Rapport de l'Inspection des installations classées

Visite d'inspection du 10/11/2023

ARCELORMITTAL Méditerranée

- Émissions diffuses de poussières à l'aciérie

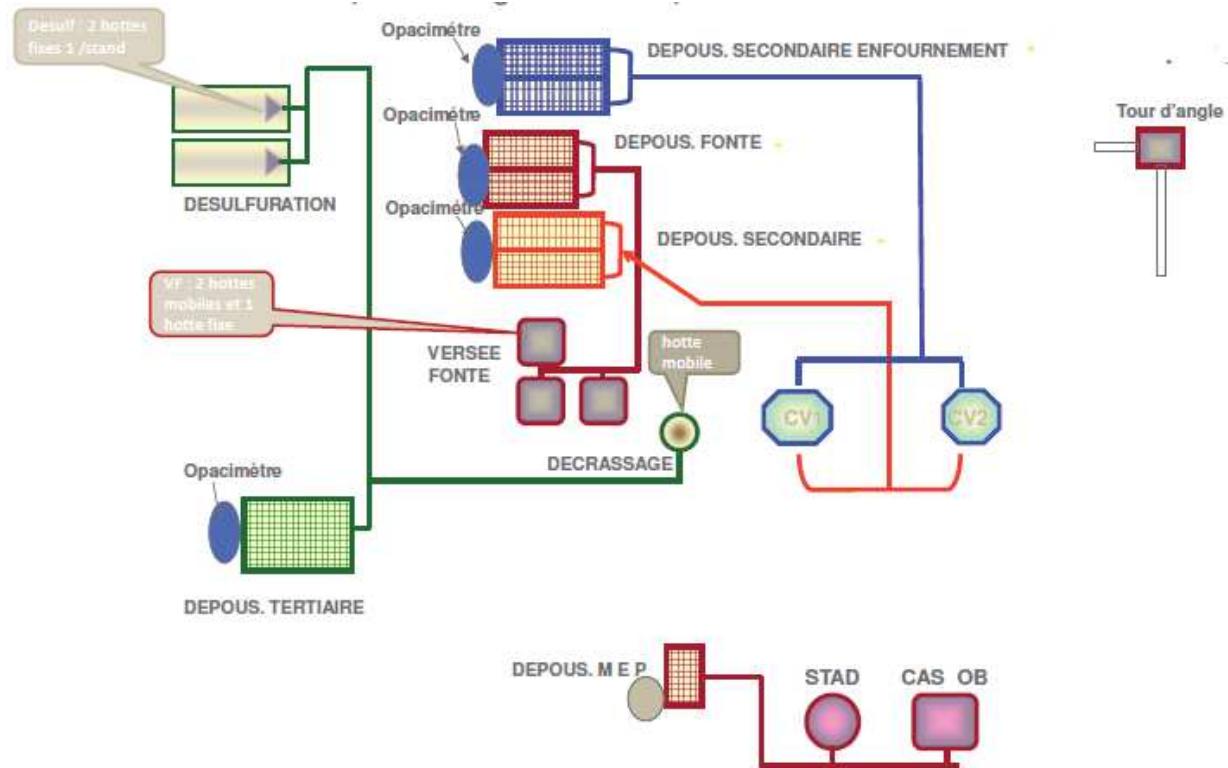
Les émissions de poussières à l'aciérie sont principalement générées au niveau des convertisseurs et, dans une moindre mesure, à la MEP. Des émissions de poussières notables peuvent également avoir lieu au niveau de la tour d'angle. Cette installation, comprise dans le département Aciérie mais hors des bâtiments de l'aciérie, est utilisée pour le criblage de la chaux en amont du process ; la chaux étant utilisée comme additif lors de l'élaboration d'acier.

Au département Aciérie, l'exploitant dispose de six installations de dépoussiérage sec avec filtres à manches (4 aux CV, 1 à la MEP et 1 à la tour d'angle) et une installation de dépoussiérage humide au niveau des convertisseurs :

- dépoussiérage tertiaire. Le dépoussiérage tertiaire traite les émissions lors des opérations préalables à l'intégration de la fonte dans les convertisseurs (décrassage et désulfuration),
- dépoussiérage transvasement fonte. Le dépoussiérage de la versée fonte permet de traiter les émissions lors des opérations de transvasement de la fonte d'un wagon poche tonneau (en provenance des hauts-fourneaux) dans une poche à fonte qui permettra son enfournement dans le convertisseur de l'aciérie,
- dépoussiérage secondaire enfournement. Ce dépoussiérage intervient lors du transvasement de la fonte d'une poche vers un convertisseur,
- dépoussiérage secondaire élaboration. Ce dépoussiérage intervient au niveau d'un convertisseur lors de la conversion de la fonte en acier par soufflage d'oxygène pur,
- dépoussiérage MEP,
- dépoussiérage tour d'angle.

Au regard de ces différents éléments, il apparaît que l'exploitant a pris en considération les différentes sources d'émissions de polluants à l'aciérie et les a équipés de dispositifs de dépollution. L'efficacité des dispositifs sera discutée dans les constats suivants.

N° 5 : Emissions en toiture

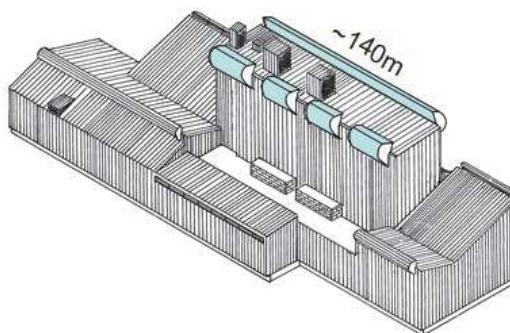
Les lanterneaux à l'aciérie sont des dispositifs de ventilation de type Robertson installés en toiture. La circulation d'air se fait par tirage naturel. Aucun système actuellement ne permet la régulation du flux d'air et ce système est passif.

Le dimensionnement des installations de dépoussiérage (voir constats précédents) permet de capter l'essentiel des fumées générées dans les ateliers. Toutefois, la variabilité du process induit, occasionnellement, une surproduction de fumées. Ce volume peut alors dépasser les capacités de captation des systèmes de dépoussiérage. Les fumées chaudes non captées montent dans les

étages de l'aciérie et sont évacuées par les lanterneaux, générant un panache au-dessus de l'aciérie.

Les lanterneaux ne disposent pas de dispositif de réduction de leur surface d'ouverture et sont, par défaut, ouverts en permanence. Ainsi, il n'est pas possible de minimiser l'émission de poussières à l'atmosphère lors de fonctionnement dégradé à l'aciérie par une fermeture des lanterneaux.

L'Inspection propose de supprimer la disposition réglementaire sur les lanterneaux figurant dans l'arrêté préfectoral du 23 mai 2017 et de prescrire à l'exploitant des mesures compensatoires visant à prévenir et mieux quantifier la formation de panaches. Un projet d'arrêté de prescriptions complémentaires est joint au présent rapport en ce sens.
